๑. ชื่อโครงการ ปรับปรุงอาคารเก็บตัวอย่างแร่ (อาคารคอร์แล็บ) จำนวน ๑ รายการ
 (เปลี่ยนแปลงแก้ไขสัญญา)
 หน่วยงานเจ้าของโครงการ คณะวิทยาศาสตร์ มหาวิทยาลัยเชียงใหม่
๒. วงเงินงบประมาณที่ได้รับจัดสรร ๗,๐๐๐,๐๐๐.- บาท
๓. ลักษณะงานโดยสังเขป ปรับปรุงอาคารฯ
๔. ราคากลางคำนวณ ณ วันที่ ๑๙ กันยายน ๒๕๕๗ เป็นเงิน ๗,๐๑๒,๓๘๐.๑๐ บาท
๕. บัญชีประมาณการราคากลาง
 ๕.๑ แบบ ประ.๔ แบบ ประ ๕ แบบ ประ ๖
๖. รายชื่อคณะกรรมการกำหนดราคากลาง
 ๖.๑ ผศ.ดร.ปิติวัฒน์ วัฒนชัย
 ๖.๒ ผู้ช่วยศาสตราจารย์ ดร.คนารัฐ ณ ลำปาง
 ๖.๓ นายธีรพงศ์ ตาใจ

เรื่อง ขออนุมัติเปลี่ยนแปลง-แก้ไข งานเพิ่ม-ลดงานจ้างปรับปรุงอาคารเก็บตัวอย่างแร่ (อาคารคอร์เล็ป)

บันทึกเพิ่มเติมแนบท้ายสัญญาจ้าง เลขที่ ๑/๒๕๕๘
ลงวันที่ ๑๓ ตุลาคม ๒๕๕๗ ครั้งที่ ๒

SECTION

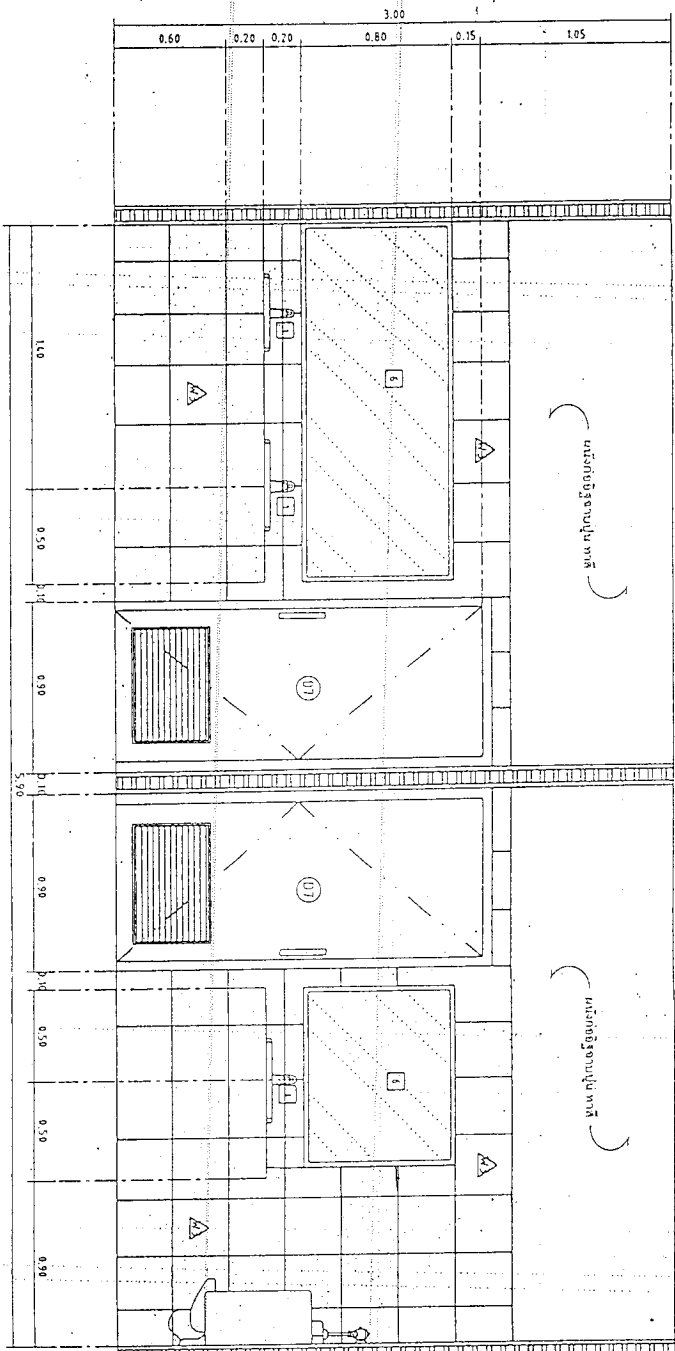
ตามสัญญาจ้าง เลขที่ ๑/๒๕๕๘ ลงวันที่ ๑๓ ตุลาคม ๒๕๕๗ ผู้รับจ้างตกลงรับจ้าง ปรับปรุง
อาคารเก็บตัวอย่างแร่ (อาคารคอร์แล็ป) จำนวน ๑ รายการ เป็นเงิน ๖,๙๙๙,๑๐๓.๓๕ บาท (หกล้านเก้าแสน
เก้าหมื่นเก้าพันหนึ่งร้อยสามบาทสามสิบห้าสตางค์) โดยผู้ว่าจ้างและผู้รับจ้าง ตกลงเปลี่ยนแปลงแก้ไข เพิ่ม-ลด
งานจ้างฯ แบบรูปรายการ จำนวน ๔ แผ่น และตารางดังแนบ

การเปลี่ยนแปลง แก้ไข เพิ่ม-ลด งานจ้างฯ ครั้งนี้ เพื่อให้ถูกต้องตามแบบรูปรายการ และ
พื้นที่หน้างานจริง พร้อมเพิ่มเติมครุภัณฑ์บางส่วน ซึ่งส่วนงานไม่เสียประโยชน์ ไม่กระทบความมั่นคงแข็งแรง
ทั้งนี้ไม่มีค่าใช้จ่ายเพิ่มขึ้นและไม่มีระยะเวลาเพิ่มขึ้น แต่อย่างใด

ลำดับที่	รายการเดิม		เปลี่ยนแปลงแก้ไขใหม่		เงินเพิ่ม (บาท)	เงินลด (บาท)	หมายเหตุ
1	AC-1-04 (36000 blu/h) Conceal Type Ceiling Type fan	1 เครื่อง	AC-1-04 (18000 blu/h) Conceal Type Minisirocco fan	1 เครื่อง	(บาท)	11,770.00	เพื่อความเหมาะสมของพื้นที่และประหยัดพลังงาน และเพื่อเพิ่มประสิทธิภาพการทำงาน
2	WB1 ใต้ปฏิบัติการติดตั้งพร้อมใต้วางเครื่องทิ้ง ขนาด 1.50 x 2.20 x 0.85 เมตร	1 ตัว	WB1 ใต้ปฏิบัติการติดตั้งพร้อมใต้วางเครื่องทิ้ง ขนาด 0.75 x 2.50 x 0.80 เมตร	1 ตัว	-	-	เนื่องจากมีความขัดแย้งกันของแบบรูปรายการ และแบบแสดงรายการ ปริมาณ และราคา ทั้งนี้ บจก วิทย์มงคล ได้เสนอราคามาแบบรูปรายการเป็นหลัก และเกิดจากการพิมพ์เอกสารแบบแสดงรายการ ปริมาณ และราคาผิดพลาด
3	WB3 ใต้ปฏิบัติการติดตั้งพร้อมอ่างน้ำและใต้วางเครื่องล้าง ขนาด 0.75 x 6.00 x 0.80 เมตร	1 ตัว	WB3 ใต้ปฏิบัติการติดตั้งพร้อมอ่างน้ำและใต้วางเครื่องล้าง ขนาด 0.75 x 5.90 x 0.80 เมตร	1 ตัว	-	2,000.00	เนื่องจากพื้นที่หน้างานจึงสามารถติดตั้งได้ความยาวเพียง 5.90 เมตร
